DODATEK Č. 1 KE SMLOUVĚ O DÍLO

na realizaci veřejné zakázky s názvem:
„Sportovní hala Klimeška - 3 . etapa“

Stavba: "Sportovní hala Klimeška - 3. etapa"

Objekt: Soupis změnových listů ZL

ZL č. 08	Změna fasádního opláštění
----------	---------------------------

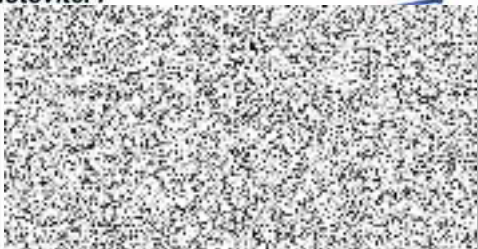
Změna fasádního opláštění

PČ	Typ	Kód	Popis	MJ	Množství	J.cena [CZK]	Cena celkem [CZK]
PŘÍPOČTY							
D	6	Úpravy povrchů, podlahy a osazování výplní					
39	K	62227VN02	D+M zavěšená fasády stěn z panelů tl. 175mm, s příznanými kotevními prvky, fasádní systém s izolačním jádrem z minerální vlny dosahující vysoké požární odolnosti včetně, doplňků a příslušenství, ostění - <i>změna oproti PD - perforované lamely vytvářející siluety postav</i>	m2	129,740		
VV			Severní strana mezi slunolamy	m2	129,74		
VV			Součet	m2	129,74		
			<i>Rozvaděč vestavěný do fasády</i>	kpl	1,000		
			Západní strana				
ODPOČTY							
D	6	Úpravy povrchů, podlahy a osazování výplní					
39	K	62227VN01	D+M zavěšená fasády stěn z panelů tl. 175mm, s příznanými kotevními prvky, fasádní systém s izolačním jádrem z minerální vlny dosahující vysoké požární odolnosti včetně, doplňků a příslušenství, ostění - <i>část nahrazena slunolamy a perforovanými lamelami pro vytvoření siluet</i>	m2	-129,740

VV			Náhrada perforovanými lamelami na severní straně mezi slunolamy	m2	129,74		
VV			Součet	m2	129,74		
CELKEM PŘÍPOČTY							
CELKEM ODPOČTY							
CELKEM ROZDÍL

ZL č. 10 - Změna osvětlení oproti PD- navýšení Luxů

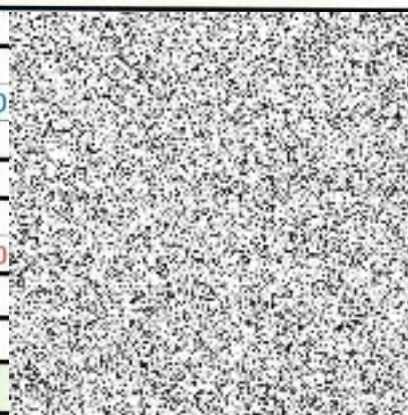
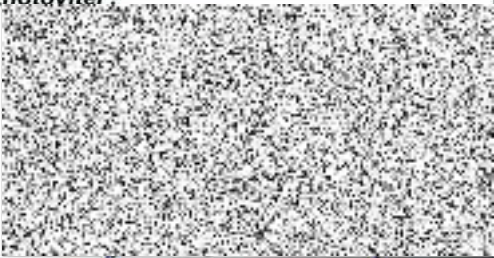
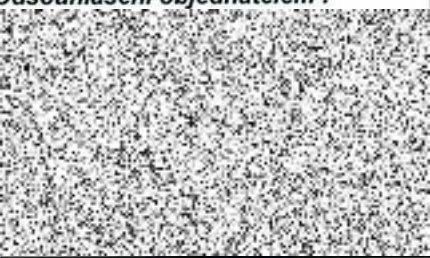
D C. Osvětlení			
0	K	C01	A1 - Sport 4000K, 277W, PC, IP20 white	ks	36,000
			SV. ZCLED3GSPORT4-287L840/3ZK

D C. Osvětlení			
0	K	C01	A1 - Sport 4000K, 277W, PC, IP20 white	ks	-20,000

Objekt: ZL 11 - provětrávaná fasáda - konstrukce po slunolamy, doplňková folie

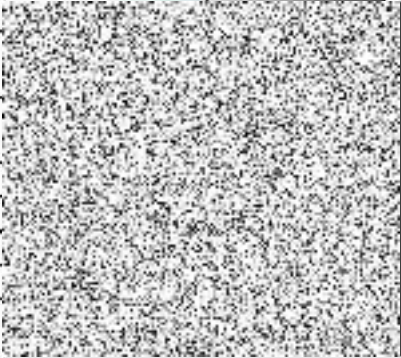
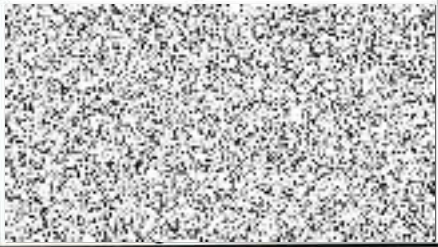
STAVBA: sport. Hala Klimeška v K.H. 3.etapa, perforované postavy severní straně

1	D	rošt Dekmetal pod slunolamy	m2	73,000
2	D	izolace K.I.Mineral Plus 035 160mm, talíř. hmoždinky, difuzní folie Jutadach s pásky	m2	56,000
3	D	izolace K.I.032 Unifit 120mm, talíř. Hmoždinky, difuzní folie Jutadach s pásky	m2	17,000
4	M	montáž - část slunolamy	m2	73,000
5	D	dodatečná folie Isocell Omega Color - tmavě šedá, pásky	m2	140,000
6	M	montáž folie	m2	131,000
7	M	dopravné, přesun hmot	soub	1,000

ZL č. 13

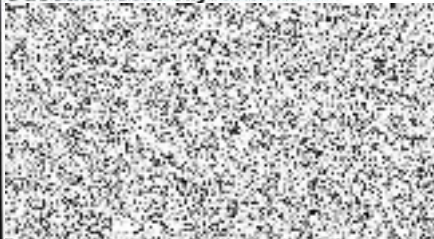
PČ	Typ	Kód	Popis	MJ	Množství	J.cena [CZK]	Cena celkem [CZK]
			Materiál desky hliníkový sendvič 3mm, bond typu imitace broušený nerez Logo upravené na velikost 6100x2000mm (2 desky 3050x2000mm) Deska bude ze 2 kusů, tedy 1 svislá spára. Desky odsazeny od zdi pomocí distančního rámu a podsvětleno dozadu na opláštění pomocí LED technologie osazené ze zadní strany desek.				
1				kpl	1,00		
2			Montážní práce	kpl	1,00		
			Specifikace: hliníkový sendvič 3mm, frézováno dle dodaných dat, led pásky kolem obvodu, kolem textů a piktogramu, hliníková lišta „L“ kolem obvodu ze zadní strany, nasazena a přivrtána na rám z leklu 40x40mm, 1-2 cm od opláštění budovy.	kpl	1,00		
CELKEM

Změnový list :

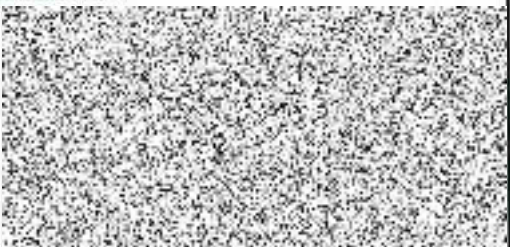
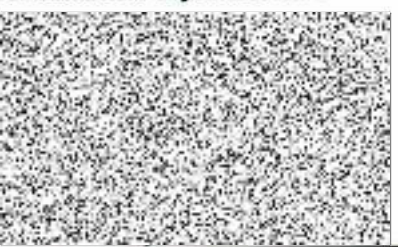
Výměna napojení výústek na potrubí v hale, hadice za spiro

položka	název položky	počet m.j.	m.j.	jean. cena dodávka	dodávka celkem	jean. cena montáže	montáž celkem
7.81	POTRUBÍ - pr. 315 mm - rovné - Kruhové vzduchotechnické potrubí z ocelového pozinkovaného plechu sk. I v provedení SPIRO dle standardu Lindab Save Click	36,00	bm	299,00			
7.82	POTRUBÍ - pr. 315 mm - tvarovky - Kruhové vzduchotechnické potrubí z ocelového pozinkovaného plechu sk. I v provedení SPIRO dle standardu Lindab Save Click	28,00	ks	735,00			
	Demontáž stávajícího potrubí	10,00	ks				
	Montážní mechanismy (plošina)	1,00	kpl				
	Spojovací a těsnící materiál	1,00	kpl	575,00			
	Doprava	1,00	kpl	1 750,00			
	Likvidace původního materiálu	1,00	kpl	1 500,00			
	mezisoučet :
